Manguera de descarga Chevrolet: 4812852

EL PROBLEMA

gpd SOLUCIÓN

manguera de repuesto gpd (4812852)

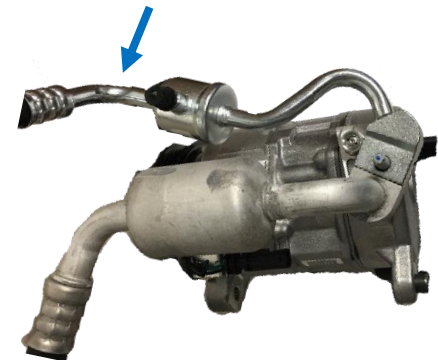
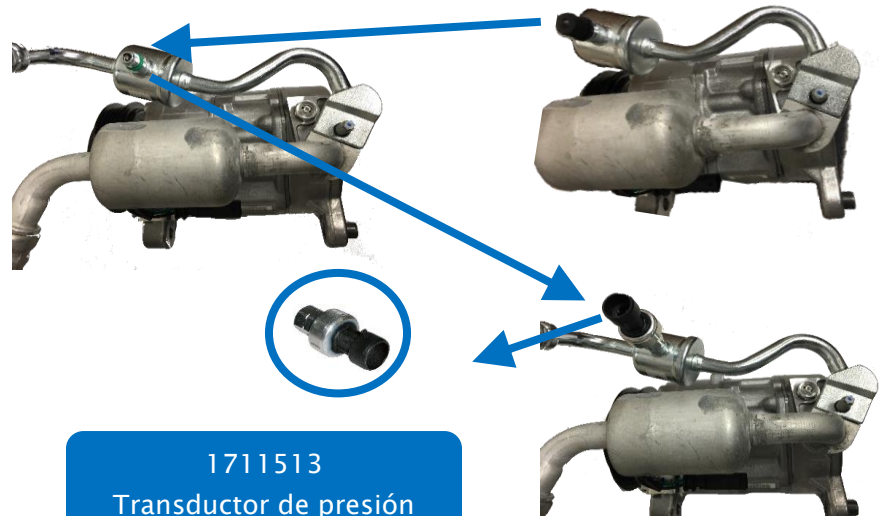
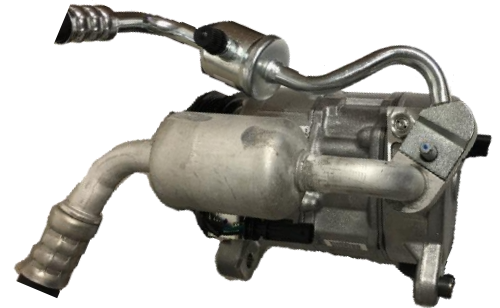
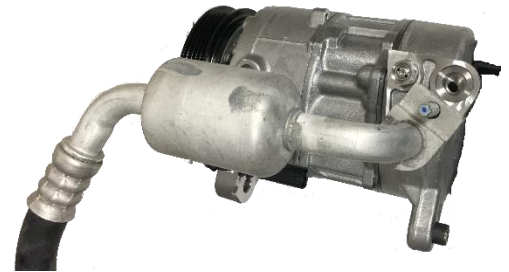
La manguera de descarga en las aplicaciones Chevrolet/Cadillac 2014–2018 enumeradas anteriormente ha sido identificada como un componente de alto reemplazo. Se sabe que estas mangueras de descarga de equipo original se agrietan y tienen fugas debido a la vibración en la curva de la manguera. La reparación de Equipo Original consiste en sustituir la manguera de descarga por una manguera modificada, Delco #15–34651, y un soporte adicional, GM #23264893, entre la nueva manguera de descarga y la manguera de aspiración.

gpd ofrece una manguera de descarga de repuesto de ajuste directo, 4812852, fabricada en acero. En comparación con el diseño original de aluminio, el diseño de acero de gpd es más duradero y no requiere modificación ni soporte adicional.
